美浜発電所1,2号炉の廃止措置計画変更申請について (審査会合における指摘事項の回答)

2019年10月25日
関西電力株式会社

審査会合における指摘事項の回答。

美浜1号炉 使用済燃料の貯蔵状況

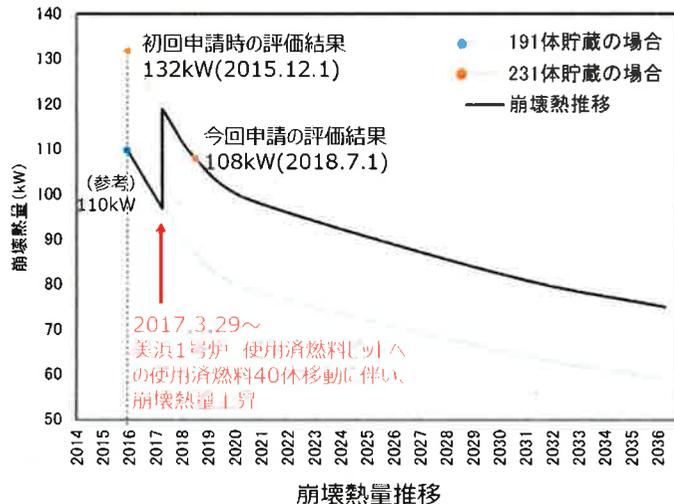
S Fの総発熱量108kW(H30.7)に関して、廃止措置計画申請時以降～今後の推移について燃料移動を考慮して説明すること。

美浜1号炉の使用済燃料の崩壊熱の推移は、下図のとおりであり、廃止措置計画の初回申請時の評価結果(132kW)が最も高く、この値より今後崩壊熱が増加することはない。

- 美浜1号炉の使用済燃料は、美浜3号炉の使用済燃料ピットにも貯蔵することができ、当初は美浜1号炉の燃料231体のうち40体は美浜3号炉の使用済燃料ピットに貯蔵していた。
- その後、2017.3末に美浜3号炉の使用済燃料ピットに貯蔵していた40体を美浜1号炉の使用済燃料ピットへ移動した。
- このため、美浜1号炉の使用済燃料ピットでの崩壊熱は、2017.3末に一旦上昇しており、その後は、時間経過に伴い崩壊熱は低下する。
- なお、美浜1号炉の使用済燃料ピットは、他号炉の使用済燃料を貯蔵することができないので、美浜1号炉の使用済燃料ピットの貯蔵数は231体より増加することはない。
- また、今回申請の総発熱量108kW(2018.7.1時点)において、使用済燃料ピット水がすべて喪失した場合における燃料被覆管表面温度を評価した結果は193℃であり、初回申請時の総発熱量132kW(2015.12.1時点)における燃料被覆管表面温度218℃よりも低いものである。結果の詳細は、別紙4に示すとおりである。

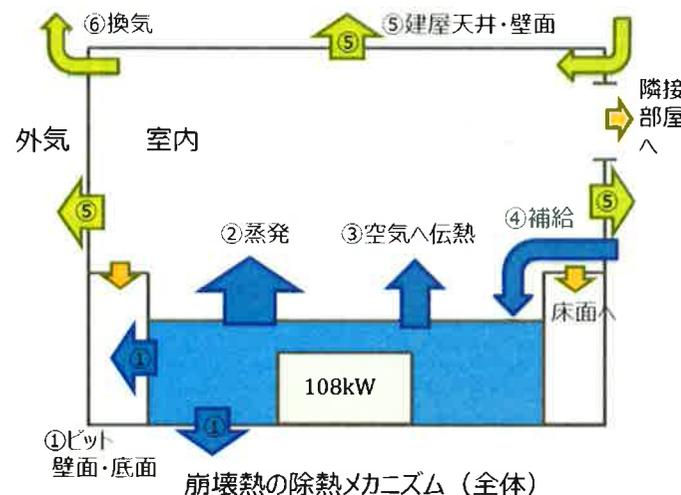
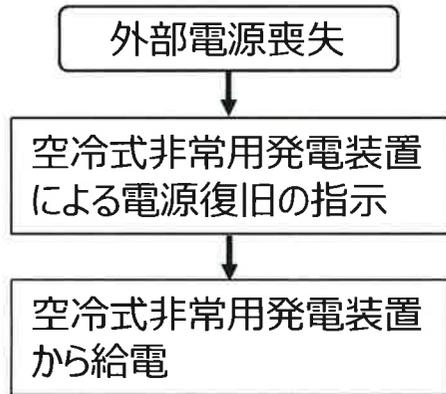
S F の総発熱量 108 kW が排熱される全体メカニズムを考察すること。

● 使用済燃料から発生した崩壊熱が外部へ伝熱する主なプロセスは以下のとおり

- A) 使用済燃料 ⇒ 使用済燃料ピット水
- B) 使用済燃料ピット水 ⇒ 使用済燃料ピット壁面 (外部) + 室内
- C) 室内 ⇒ 建屋天井・壁面 (外部) + 換気空調 (外部)

- A) 使用済燃料⇒使用済燃料ピット水 : 全て (108kW)
- B) 使用済燃料ピット水⇒使用済燃料ピット壁面 (外部) + 室内

- ① 使用済燃料ピット水⇒使用済燃料ピット壁面 (および底面)
- ② 使用済燃料ピット水面⇒室内 (気化熱による吸熱)
- ③ 使用済燃料ピット水面⇒室内 (空気)
- ④ 水補給による除熱

注：上記①～④の他に、使用済燃料ピットに接続している配管からの除熱等が考えられることから、崩壊熱 (108kW) と①～④の合計 (約95kW) が一致していない。

- C) 室内⇒建屋天井・壁面 (外部) + 換気空調 (外部)

- ⑤ 室内 (② + ③) ⇒ 建屋天井・壁面
- ⑥ 室内 (② + ③) ⇒ 換気空調 (外部へ)

注：上記⑤,⑥の他に、外部への伝熱経路 (隣接部屋や床面) が考えられることから、②,③の合計 (約84kW) と⑤,⑥の合計 (約63kW) が一致していない。

○空冷式非常用発電装置※による電源復旧手順

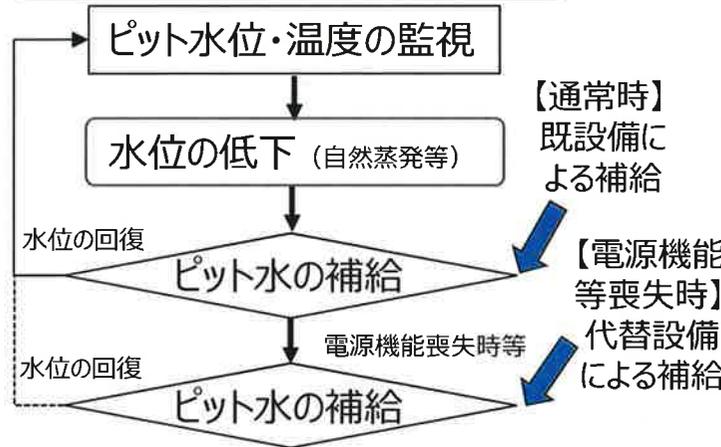
SBO等重大事故向けに配備している資機材等を説明すること。

保安規定第153条（電源機能喪失時等における原子炉施設の保全のための活動を行う体制の整備）に基づき、電源機能喪失時等により、使用済燃料ピット冷却系および既存の補給水系が機能喪失し、使用済燃料ピットを冷却する手段がなくなった場合に備え、使用済燃料ピットへの給水等の資機材を配置し、手順を定めるとともに、教育・訓練を実施している。これらの体制は、今後も継続して維持する。
